## Statens vegvesen

### Varsel om endring av reguleringsplan E18-korridoren Lysaker – Ramstadsletta med tverrforbindelsen Gjønnnes–Fornebu – reduksjon bredde hensynssone tunnel, planID E32014012 i Bærum kommune

*Planområde som gjelder retting av plankart for tunnelformål med hensynssone*

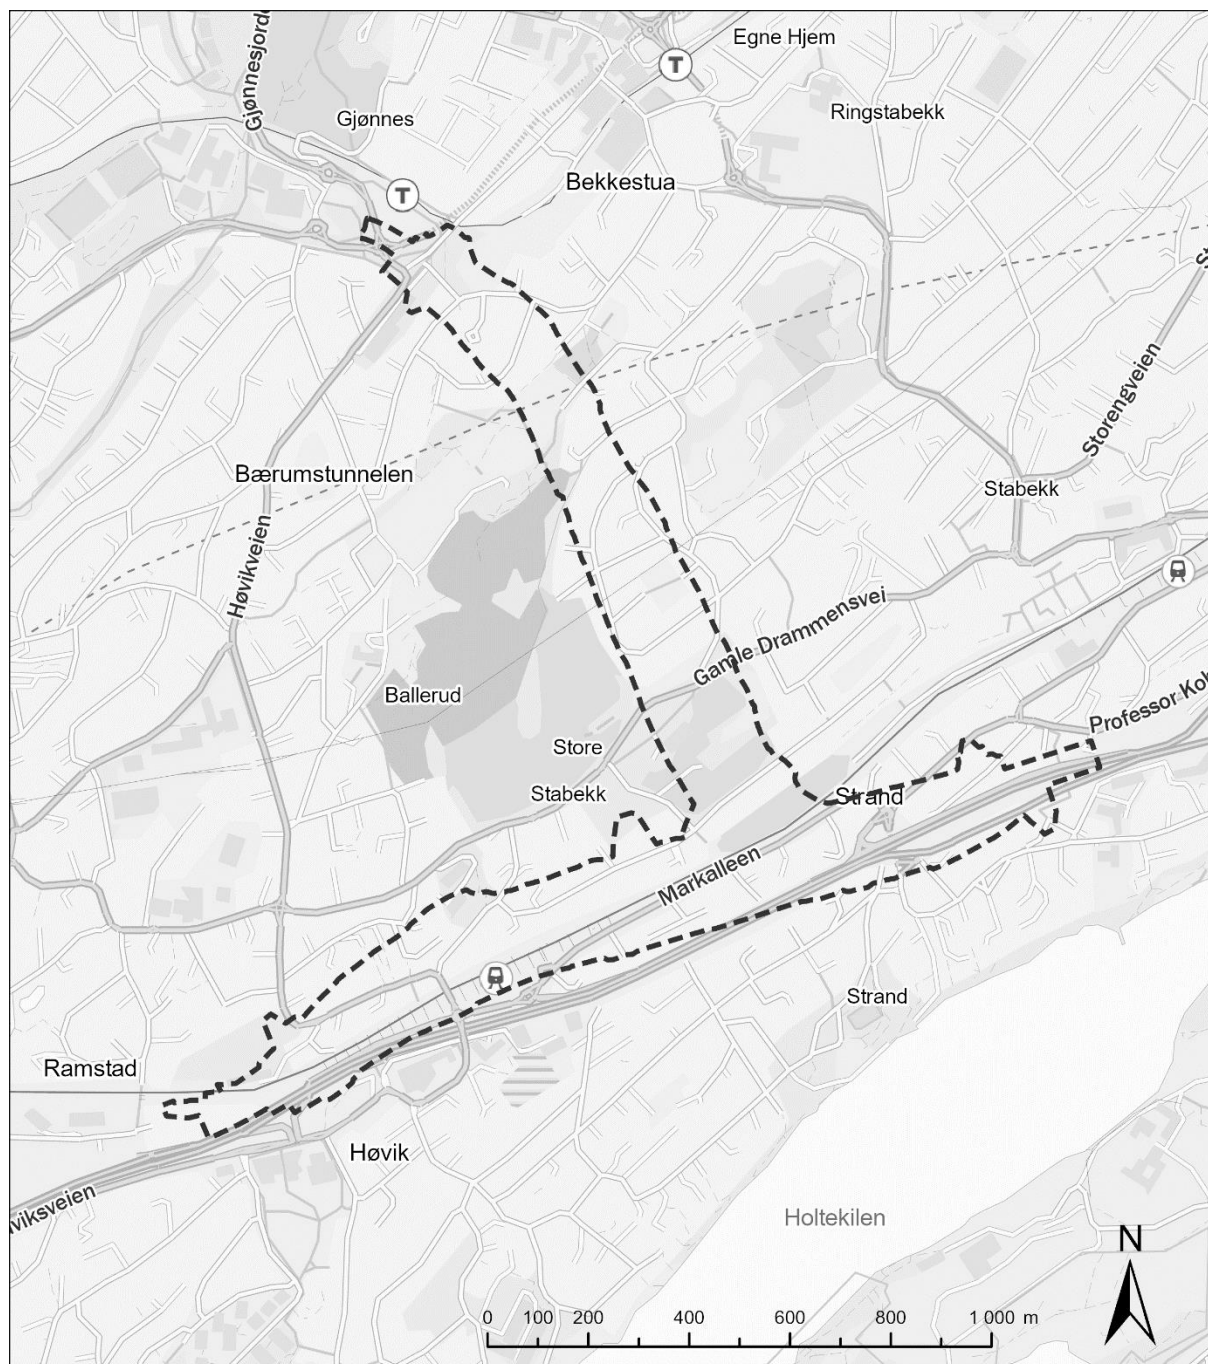
Formålet med endringen er å endre plankartet som gjelder Gjønnestunnelen og Høviktunnelen. Tunnelformål (SV-T) og hensynssone tunnel (H190) er i hovedsak tegnet bredere i plankartet enn det som følger av planbestemmelsene. Endringen innebærer at tunnelformål med hensynssoner i plankartet i hovedsak blir redusert i omfang, og at færre eiendommer blir berørt av planen.

Ved vestre portalsone for Høviktunnelen er avgrensning av tunnelformål med hensynssoner også justert med bakgrunn i dispensasjon for Høvikveien 2B – plassering av portalpumpestasjon, arkivsakID 23/9803.

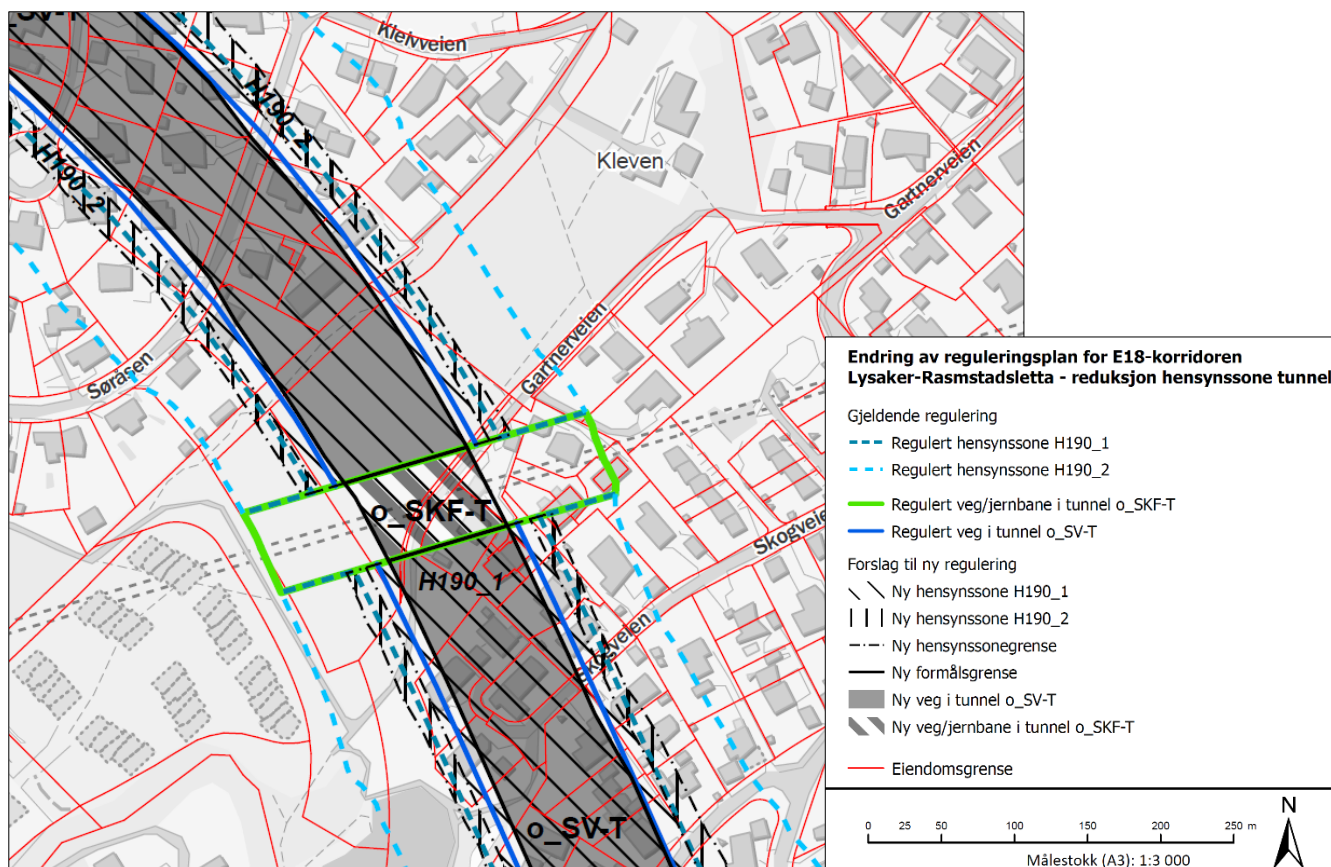
Endringen av plankartet innebærer videre at kombinert formål veg/jernbane i tunnel (SKF-T) kun omfatter området der Gjønnestunnelen krysser over eksisterende jernbanetunnel. Jernbaneformål med sikringsone i reguleringsplan for nytt dobbeltspor Lysaker-Sandvika vil bli videreført frem til ny formålsgrænse for kombinert veg/jernbane i tunnel (SKF-T). Videreføringen av jernbaneformålet tas som en endring av reguleringsplan for nytt dobbeltspor Lysaker-Sandvika, planID 2005002.

Skissen nedenfor viser området med kombinert formål veg/jernbane som omfattes av endringene i de to reguleringsplanene.

Grønt omriss viser kombinert formål veg og jernbane i tunnel (SKF-T) i gjeldende regulering. Ny avgrensning for kombinert formål SKF-T er markert med grå/hvit skravur.
